改善箇所説明図

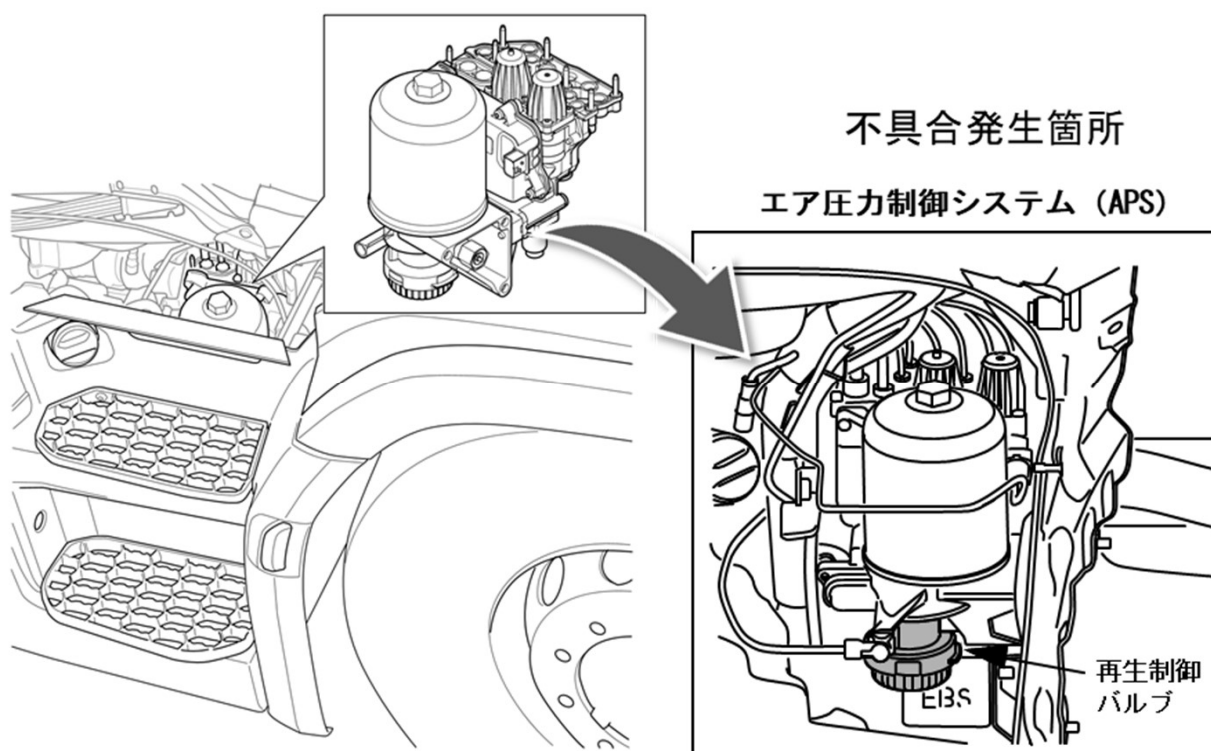
エア圧力制御システム (APS) において、エアドライヤ再生制御バルブの設計が不適切なため、エア圧力の気密が保持できないものがある。そのため、エア漏れが発生し、警告灯が点灯する又は、エンジン始動後にエア圧力が上がらないことでパーキングブレーキが解除できず、走行できなくなるおそれがある。

全車両、エア圧力制御システムのエアドライヤ再生制御バルブを対策品と交換する。
